Navn på møtet:	Regionalt planforum 21.09.2022	Møte nummer:	7 - 2022
Møtetype:	Planforum	Dato / tid:	21.09.2022
Deltagere:	Se deltakerliste	Sted:	Teams
Møteleder:	Silje Charlotta Wästlund	Referent:	Ole Trones Mari Didriksen Heidi Ramsvik Lill-Anita Horn
Møtefrekvens:		Neste møte:	12.10.2022

Sak nr.:	Agenda:	Ansvar:
1.	Hamarøy kommune - Revskjæret industriområde og dypvannskai	
	<ul style="list-style-type: none"> • TQC har et areal som i dag er 100 prosent utnyttet. Det er i dag allerede store utfordringer med mellomlagring råvarer og produkter • Hensikten med planen er å utvide planområdet for å legge til rette for videreutvikling, samt flytte transport fra vei til sjø • I eksisterende kommuneplan er det bolig, grøntområde LNFR • Planforslaget er i strid med plan og vil konsekvens utredes • Planforslag, ink. forslag til planprogram er på høring med frist 17. oktober • Det er fylkesvei der tungtransporten går i dag. Det er videre en del farlig gods som går på E6 i dag. Men utvidelse med dypvannskai blir det flyttet fra vei til sjø. • Dagens farled blir påvirket av planen. Dette gjelder hurtigbåt.

Fig. nr 5.1 0-alternativet

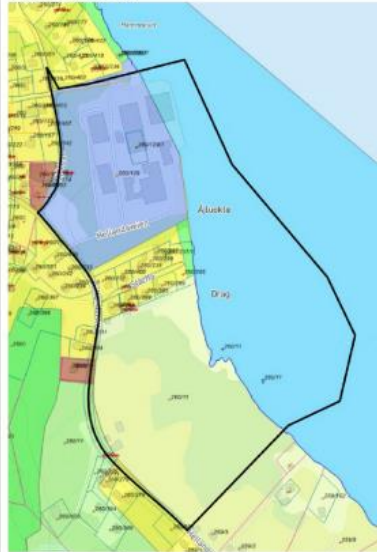
- Er det nok alternativer? Boligområdet vil bli omgitt av gjerder og mister kontakt med sjø. Det blir en vesentlig påvirkning til boligområdet.
- Utvikle et utbyggingsalternativ 2 – det er hensiktsmessig at kommunen ber om et ytterligere alternativ som ikke har boligområde innenfor planområdet. Man kan bruke mye eksisterende kunnskap, noe som ikke vil gjøre planarbeidet mer omfattende.

- 0-alternativet. Her vil råvarene fortsatt i stor grad gå på land. De andre utbyggingsalternativene vil innebære transport på sjø, i stor grad.
- Trondheim kommune har industri i nærheten av boligområder. Kommunen har god kunnskap med komplekse planområder og vil kunne veilede. Narvik kommune har noen erfaring i sentrum med industri og bolig.
